INFORME MENSUAL DE INTERVENTORÍA No.30

**PERIODO
01 AL 31 DE AGOSTO DEL 2024**

**INTERVENTORIA TÉCNICA, ADMINISTRATIVA, FINANCIERA, AMBIENTAL,
JURÍDICA Y SUPERVISIÓN TÉCNICA INDEPENDIENTE PARA LA CONSTRUCCIÓN
DEL CENTRO ADMINISTRATIVO MUNICIPAL DE ENVIGADO (CAM), EN
CUMPLIMIENTO AL CONVENIO INTERADMINISTRATIVO
ENV-09- 09-0926-21, ACTA DE EJECUCIÓN N°9**

**CONTRATO DE INTERVENTORÍA No. DESur-IP-36-2022
CONSORCIO CAM 2022**

- **Piso 1:**

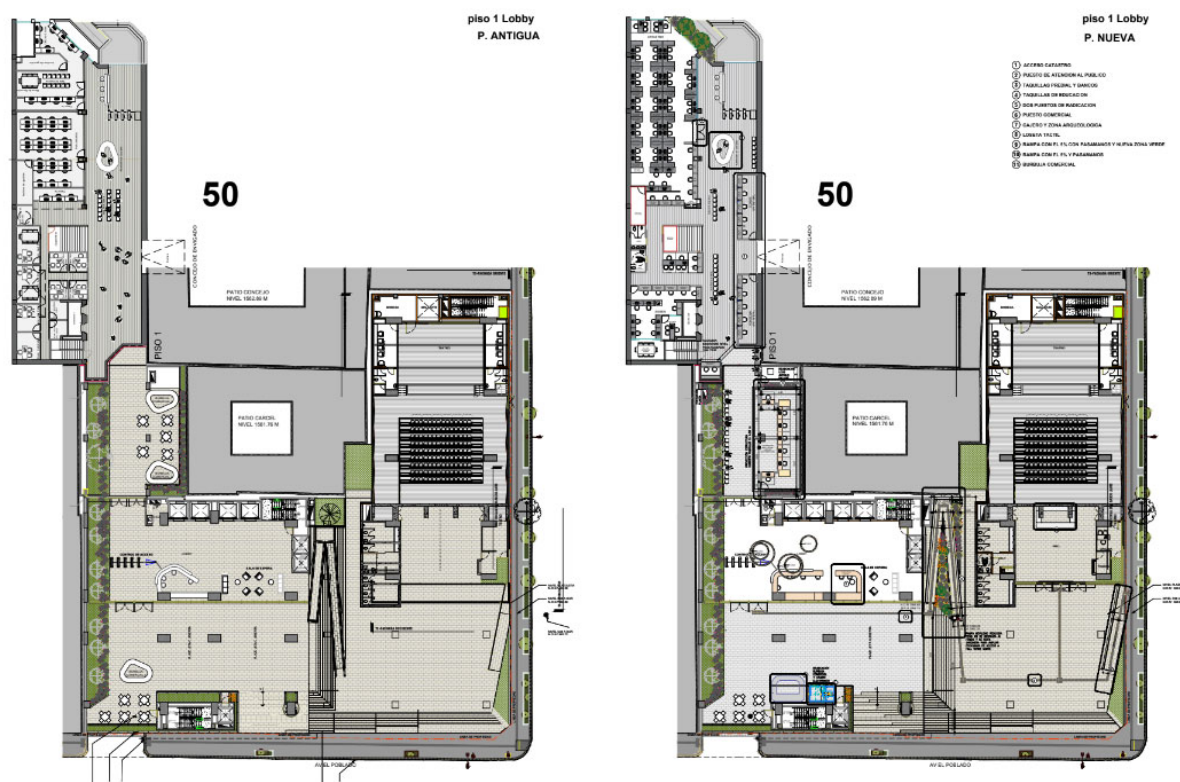
En comité del 06 de marzo de 2024, se informó por parte de Desur que, las taquillas de cada una de las dependencias con atención al cliente, se deberían trasladar al Piso 1 del antiguo Palacio, sin embargo, por la cantidad de taquillas a reubicar, se indicó la necesidad de plantear algunas de estas en el nuevo Palacio. Es decir, en Piso 1 del edificio de conexión, por lo que Desur propuso la construcción de taquillas de conexión; las cuales estarán ubicadas donde se tenían planteadas burbujas comerciales en la zona de conexión hacia la alcaldía existente.

Igualmente, se informó por parte de Desur en mencionado comité que la rampa de circulación entre Plataforma y Torre Norte se le debe ajustar la pendiente máxima al 5% y a su vez, proponer la instalación de pasamanos metálico; esto, de acuerdo a la norma y solicitudes realizadas por el comité de accesibilidad del municipio de Envigado (ALFIME).

Desur, el 27 de junio de 2024 entregó a la interventoría planteamiento arquitectónico de piso 1. Se envió a Coninsa para diseño estructural de la zona de conexión y de la rampa ubicada en el eje F.

Para la fecha de corte de este informe, coninsa el 31 de agosto de 2024 envió detalle estructural y arquitectónico de la rampa de la plazoleta ubicada en el eje F, está pendiente la entrega del diseño estructural de las zonas de las taquillas.

- **Fachada teatro:**

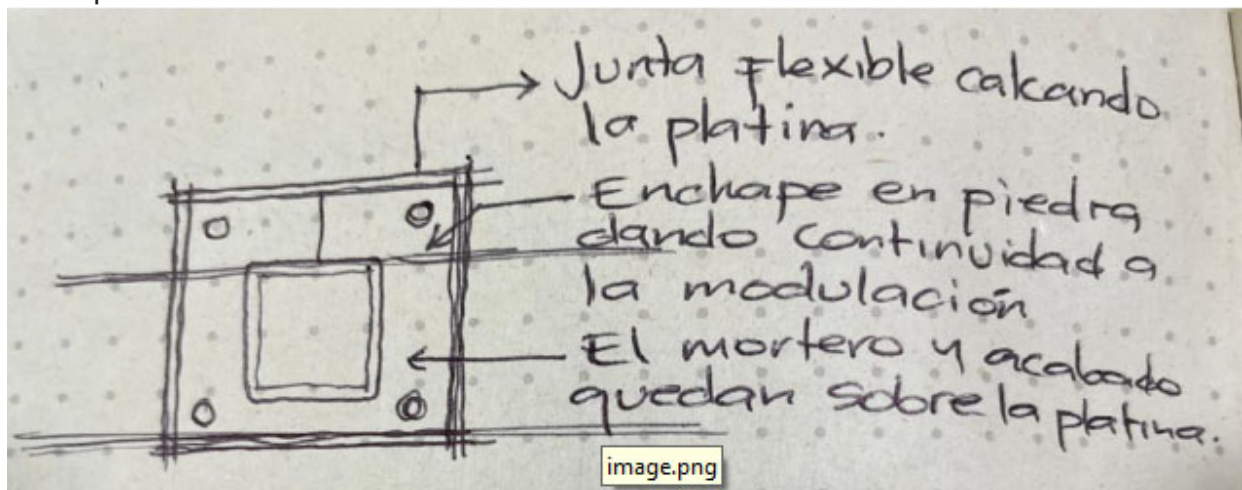
4	Disciplina	Frente de obra	Nivel	Fecha	Imputable	Consulta	Exponente	Imágen
182	ARQ	Cubierta	Cubierta	14/08/24	Diseño inicial	En el diseño inicial se presentó la fijación de la estructura metálica encima de del piso acabado, lo que se ajustó para que quedara en la losa, debido a la instalación y su soporte ¿Cómo se manejará el acabado en este espacio, llevará una junta perimetral y un vaciado?	Jhon Edison vélez BIM Constructor

En respuesta el 02 de septiembre de 2024, mediante correo electrónico el arquitecto Juan Carlos Gómez indicó que la platina queda debajo del acabado, se calca la platina haciendo una dilación en el piso y se da continuidad a la modulación del piso haciendo los cortes que correspondan a la columna.

- **Cuelga balcón Piso 5. Torre norte.**

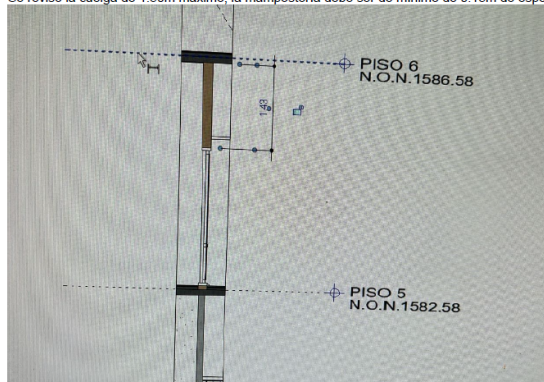
Disciplina	Frete de obra	Nivel	Fecha	Imputable	Consulta	Exponente	Archivo	Imagen
EST	Torre Norte	Piso 5	08-07-2024	Diseño inicial	En piso 5 de torre norte en la zona del balcón, se evidencia un muro sucio de 0.15 m, dicho muro llega hasta la losa y no se cuenta detalle estructural para soporte de muro anclado en losa. Dichos muros específicos se pueden realizar como está indicado en piso 6 el mismo muro?, es decir en drywall 10 cm in (A 2 c) STC 50?	Wendy Montoya

En respuesta el 01 de agosto de 2024, el diseñador estructural indicó la siguiente respuesta.

Se revisó la cuelga de 1.50m máximo, la mampostería debe ser de mínimo de 0.15m de espesor, el refuerzo son 2 barras de 3/8 enfrentadas cada 0.60m, en loseta se pasa las dovelas y se coloca platina superior.

- Puentes metálicos**

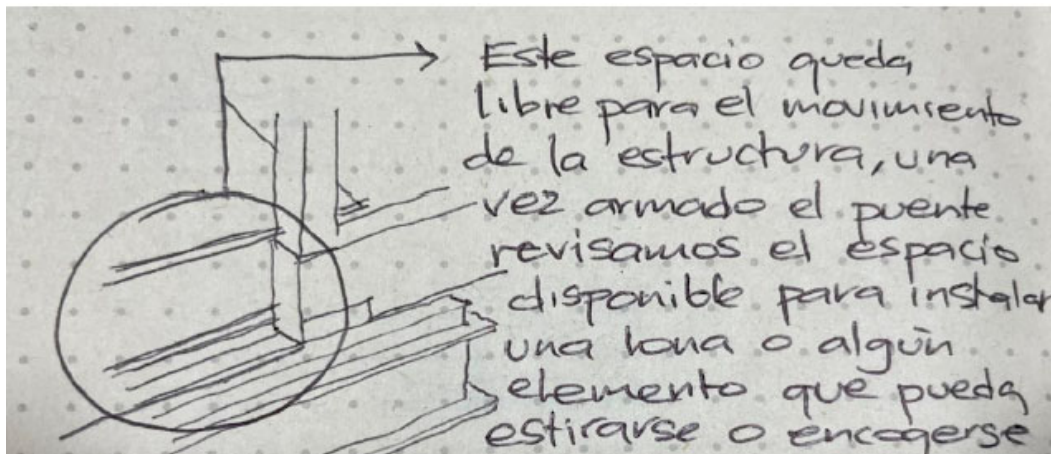
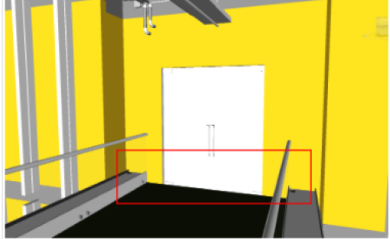
4	Disciplina	Frete de obra	Nivel	Fecha	Imputable	Consulta	Exponente	Imagen
184	ARQ	Puentes	piso 3 al 16	28/08/2024	Diseño inicial	En los puentes de conexión la planita que une de los puentes a la losa de la torre norte estaría perñada como se ve en la imagen. se requiere un detalle de cómo sería el tratamiento de las juntas del porcelanato que va en este punto y del mortero de nivelación, teniendo en cuenta que la platina y los pernos generan una altura que disminuirían el espesor actual del este mortero de nivelación	Jhon Edison Vélez BIM Constructor

En respuesta el 02 de septiembre de 2024, mediante correo electrónico el arquitecto Juan Carlos Gómez, indicó que el espacio de movimiento de la estructura debe quedar libre, además informó que apenas esté armado el puente se debe revisar en sitio las posibles soluciones, de momento la solo indicó que lo único que se podría hacer teniendo en cuenta que todo lo que se ponga en ese punto tiene que poder moverse encogerse o estirarse sería meter una lona fijada al puente móvil y a la torre fija, pero el diseñador reiteró que se debe revisar en sitio una vez montada la estructura.

Adicional indicó que los tornillos que queden embebidos en el mortero de nivelación, son de 7 cm, y sobre este mortero pasar el porcelanato.

- Detalle cárcamos puentes de conexión**

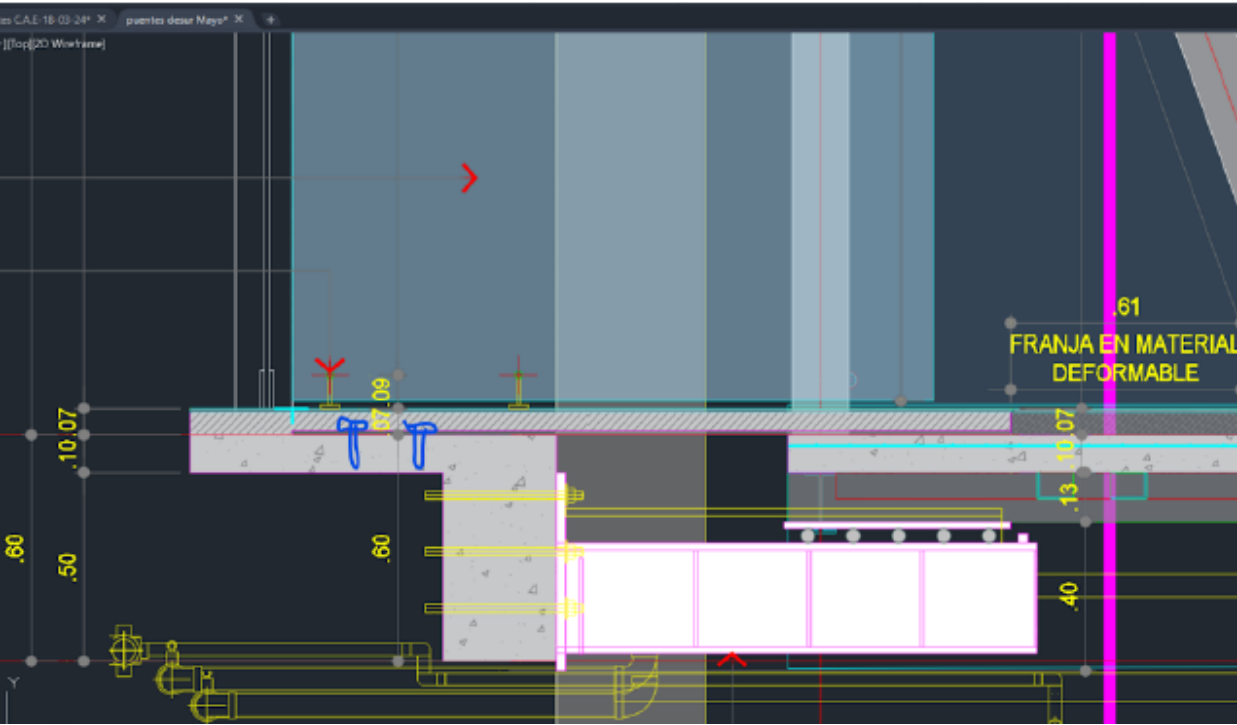
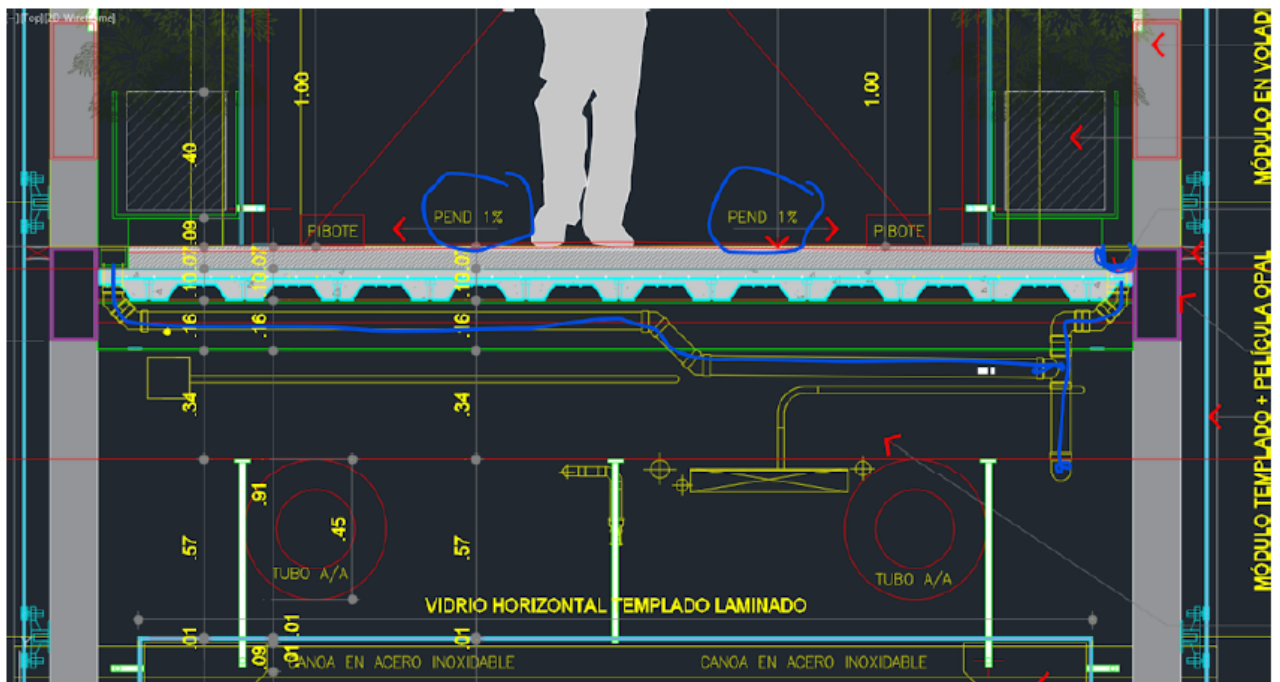
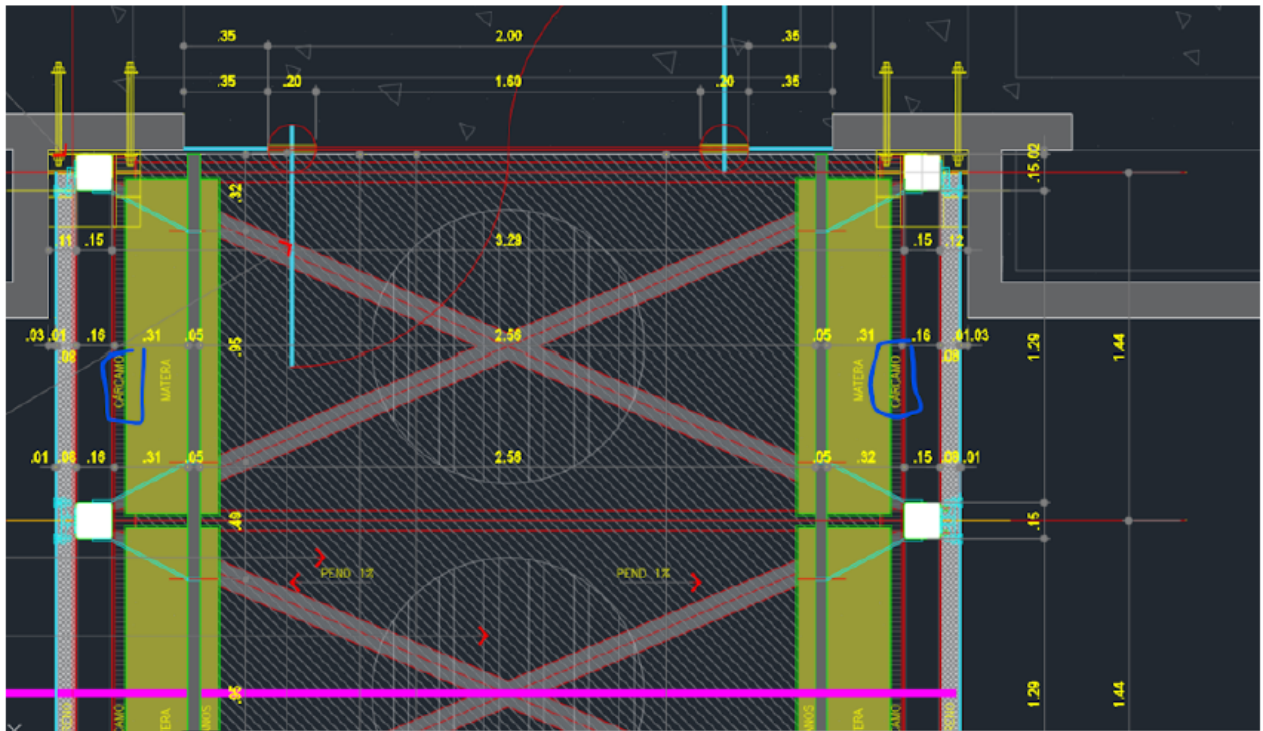
4	Disciplina	Frete de obra	Nivel	Fecha	Imputable	Consulta	Exponente	Imágen
185	ARQ	Puentes	piso 3 al 16	28/08/2024	Diseño Inicial	En los puentes de conexión no se cuenta con un diseño de cárcamo en el ingreso a las torres. Para el manejo de agua que podría acceder en estas zonas se tendrían estos elementos o no van? y en caso de requerirse, se necesitaría el detalle de ellos.	Jhon Edison Vélez BIM Constructor

En respuesta el 02 de septiembre de 2024, mediante correo electrónico el arquitecto Juan Carlos Gómez, indicó que en el piso se dejaron unos cárcamos laterales para recoger las aguas de los puentes, porque contra la puerta la estructura no deja espacio, por eso el piso se hizo pendientado hacia los cárcamos para conducir el agua.

- **Gabinetes.**

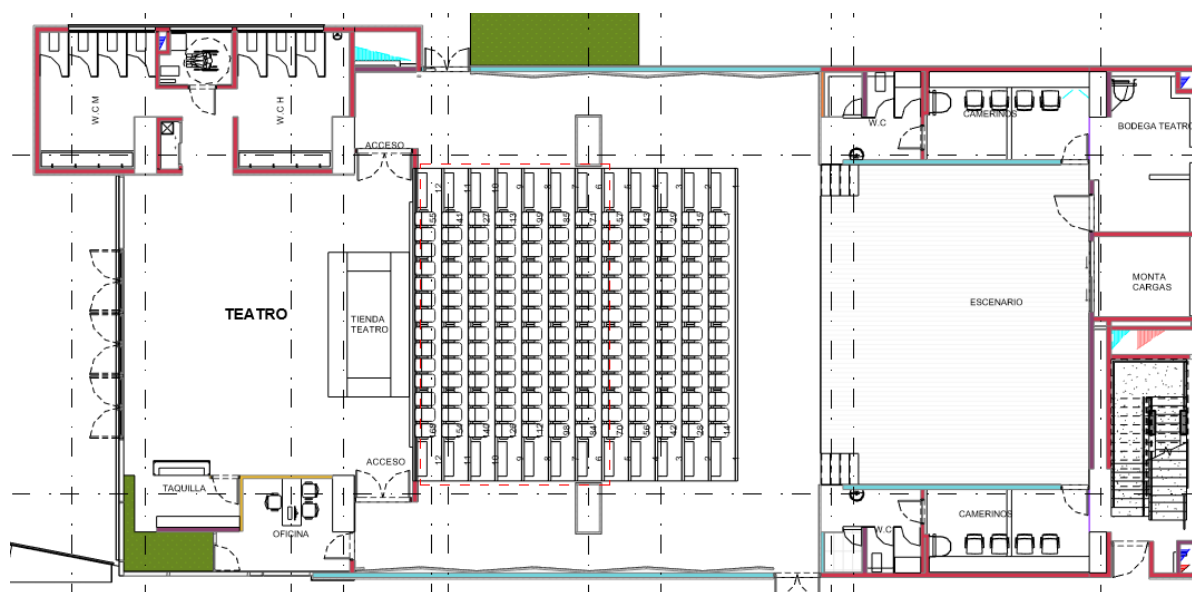
Disciplina	Fronte de obra	Nivel	Fecha	Imputable	Consulta	Exponente	Archivo	Vinculo	Imagen	Res
RCI	General	Todos	9/08/2023	Diseño	El diseño de la Red de extinción del proyecto no cuenta con gabinetes en ninguno de los pisos, de acuerdo al tipo de proyecto no es necesario? Tener en cuenta que el presupuesto inicial mencionan cuatro gabinetes tipo II, los cuales no se visualizan en diseño.	Residente redes-Diego Díaz		17.5.5.10 GABINETE RCI 17.5.6.10.1 Gabinete RCI Tipo 2 Regulado	un	4

En respuesta el diseñador el 13 de agosto de 2024 mediante correo electrónico, indicó que el proyecto al contar con un sistema de protección total con rociadores, no requiere tener gabinetes clase II, en conformidad de la norma NFPA 14, de la cual se anexa el numeral mostrado a continuación.

5.3.3.2 Donde el edificio esté totalmente protegido mediante un sistema aprobado de rociadores automáticos, no deben requerirse estaciones de mangueras de Clase II para uso del personal entrenado, sujeto a la aprobación de la autoridad competente, siempre y cuando cada conexión para manguera de Clase I sea de 2½ pulg. (65 mm) y esté equipada con un reductor de 2½ pulg. × 1½ pulg. (65 mm × 40 mm) y una tapa unida con una cadena.

3.1. Muros acústicos.

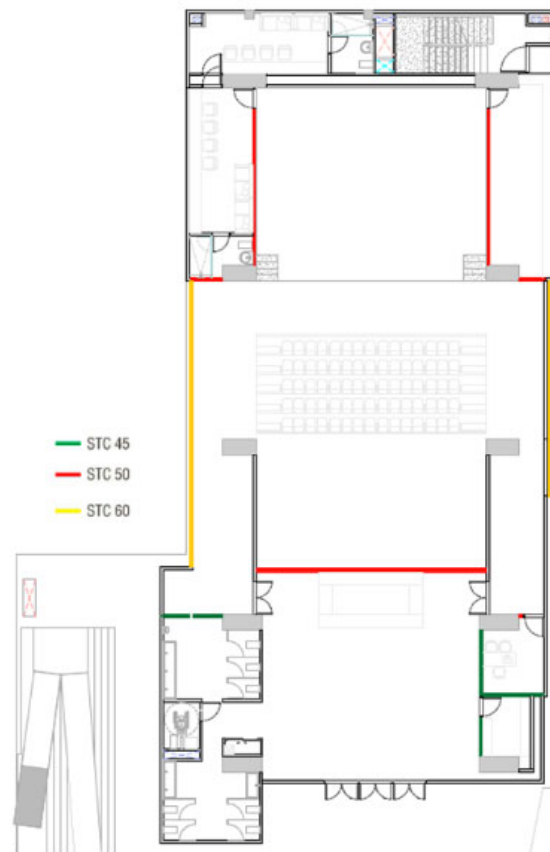
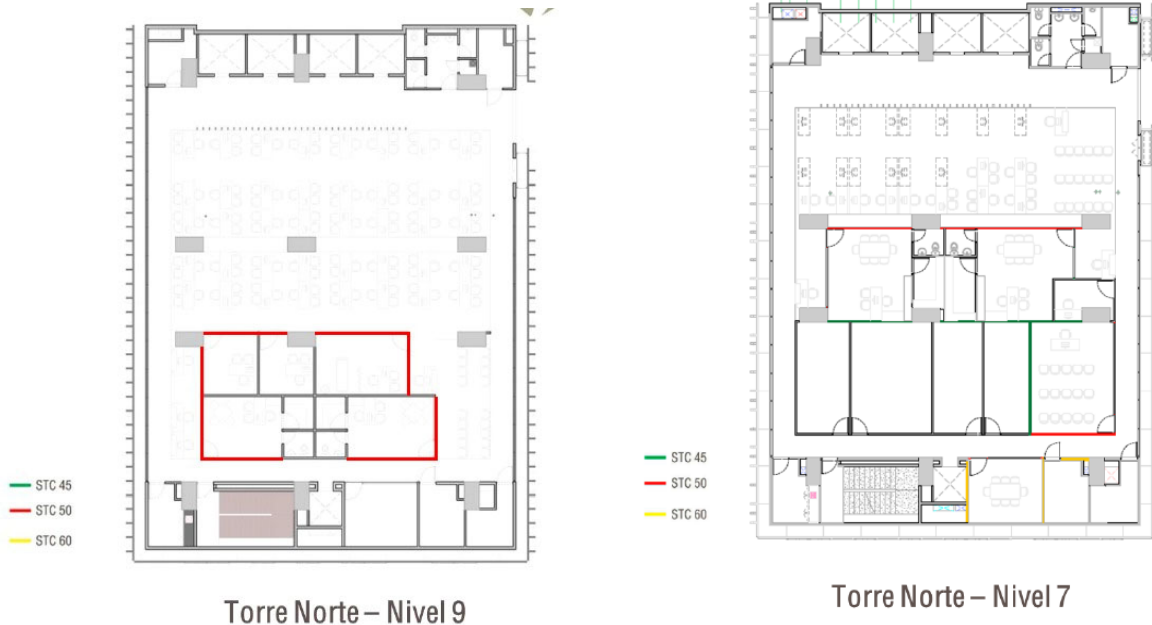
1. Revisando la información en los planos arquitectónicos de mobiliario y muros, se tiene lo siguiente respecto a los muros acústicos del teatro en torres sur

Según lo especificado en la planta y en las convenciones, para los muros acústicos de cerramiento del teatro se especifica que son en superboard, pero no que tipo de STC. Mientras que el informe bioclimático especifica lo siguiente:

Se observa que en la planta de piso 1 del teatro se especifican los muros de cerramiento en STC 60, así mismo según el cuadro, la configuración para este tipo de muro se contempla una placa 1/2" + placa de 1/2" + estructura 3 5/8" + aislamiento 3" densidad 32 + estructura 3 5/8" + aislamiento 3" + placa 1/2" + placa 1/2" (¿doble aislamiento?). Adicionalmente, al revisar el presupuesto se tiene la siguiente descripción *"Suministro, transporte y colocación de muros en drywall STC 60 con 2 placas en yeso 1/2" + 2 placas de superboar 1/2", torre sur. Mas aislante fibroso tipo sonowall o similar de 3" y densidad 60 kg/m3 2 caras acabadas, con un espesor de aprox de 15 cm (ancho del perfil más espesor de placa). Ver detalles en anexo de estudio bioclimático2.* Por esta razón y teniendo en cuenta que, al no tener claridad en la información tanto en el informe de bioclimática como en los planos arquitectónicos, en obra se comenzó a ejecutar el cerramiento de estos muros del teatro siguiendo los especificado en presupuesto en cuanto al STC 60 y contemplando además el último detalle enviado por coninsa para la conformación de las placas de superboard y drywall, el cual se muestra a continuación:

De acuerdo con lo expuesto anteriormente es de suma importancia se aclare por parte del diseñador, sobre el tipo de muro que se consideró desde el diseño, teniendo en cuenta el espesor y la configuración de estos elementos, ya que esta información debe estar descrita y coincidir entre los planos arquitectónicos, el informe de bioclimática y el presupuesto de obra.

Se define es que efectivamente la fibra de 60 kg/m3 se propone por la falta de espacio porque los muros stc 60 deben ser o muros dobles de mampostería o muros secos (drywall o superboard) que para compensar teniendo en cuenta que solo disponemos de 15 cms deben llevar el aislamiento de 60 kg/m3)

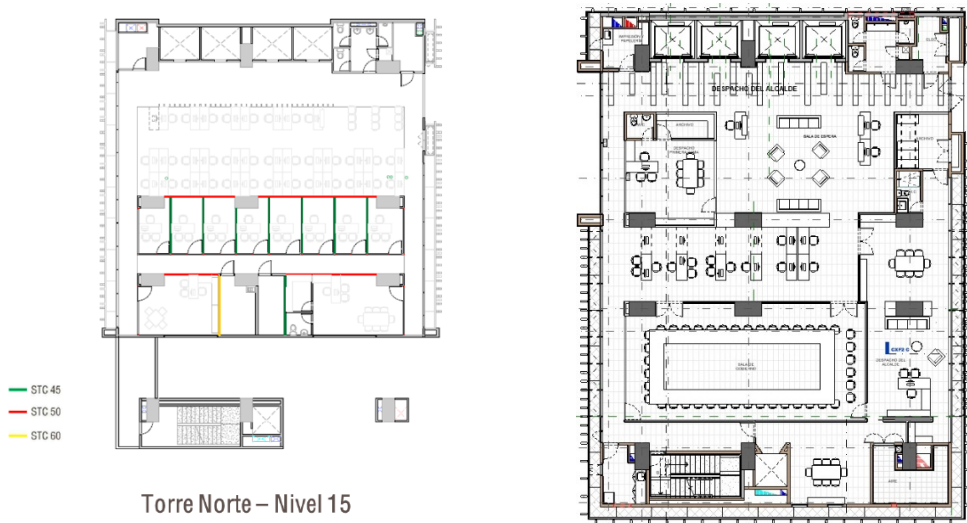
Se observa que en piso 9, los muros que están ubicados entre el cuarto de UMAS, sala de reuniones y ascensores no está especificado si es un tipo de muro STC 60 o no, puesto que en todos los demás pisos se muestra que son STC 60 como se evidencia en la planta de piso 7. Favor aclarar si es un error de digitación.

En todos los cuartos de manejadoras de aire llevamos el mismo aislamiento, todos llevan los muros de mampostería + el aislamiento tipo sonowall (es el mismo el aislamiento fibroso de lana mineral de roca en densidad 60Kg/m³ en 3" de espesor) y superboard en la cara interna del cuarto, para aislarlo contra los espacios vecinos si no aparece en plano es una omisión del plano, pero es obligatoria su instalación.

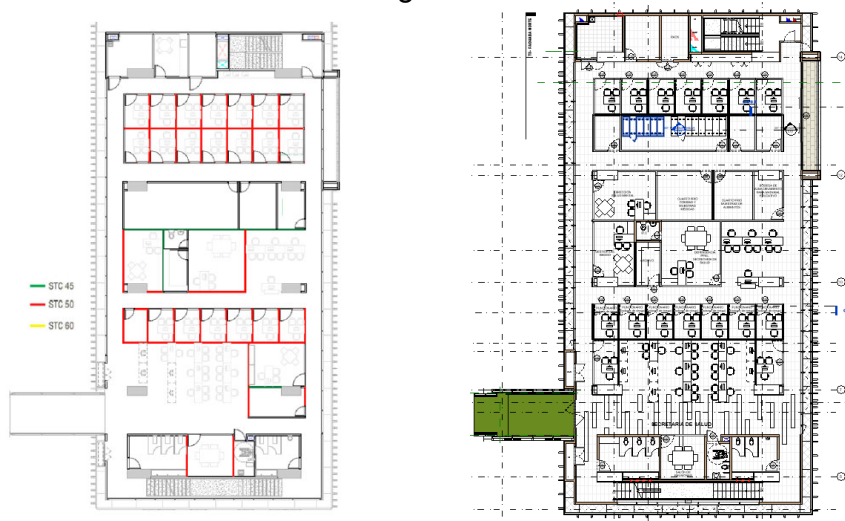
3. En piso 15 de torre norte se encontro lo siguiente:

La planta donde se especifica los tipos de muros STC (planta lado izquierdo), el cual se incluye dentro del informe bioclimático, no coincide con la planta arquitectónica de piso 15 (planta lado derecho), por lo cual se solicita que se realicen las correcciones de estas plantas y se actualice en el informe.

Acatar la especificación de muros según el plano de muros y mobiliario de arquitectura que muestra el manejo de aislamiento para cada espacio, lo cuales fueron acordados con bioclimática, la planta que aparece en el informe como piso 15 es un error del informe, pero igual contamos con el plano de arquitectura donde aparece la especificación de muros.

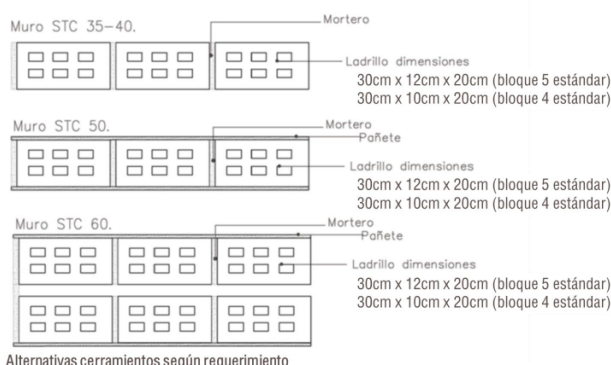
5. En el informe de bioclimática se observan las composiciones de los muros dependiendo el requerimiento de aislamiento necesario, teniendo dos opciones una en mampostería y otra en construcción liviana, pero en los planos arquitectónicos se observa una combinación de estas opciones de la cual no se tiene la composición en el informe; es importante saber cuáles son los componentes de estos “muros combinados” para poder realizar de forma correcta dichos muros.

Imagen 1. Mapa de configuración 7.1

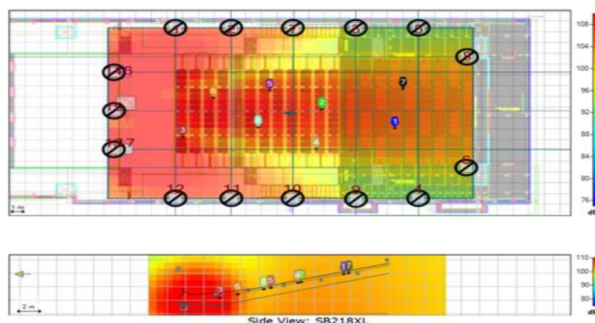
Adicionalmente, se debe revisar que el mapa de simulación acústica incluya un sistema óptimo. Aunque se menciona un sistema LR con subwoofer, es importante contar con un sistema 7.1 con LCR y las conexiones indicadas en los mapas de simulación.

El informe más actualizado esta realizado con una configuración 7.1 en donde se tienen tres line array para cine LCR esto se puede ver en la imagen 1.
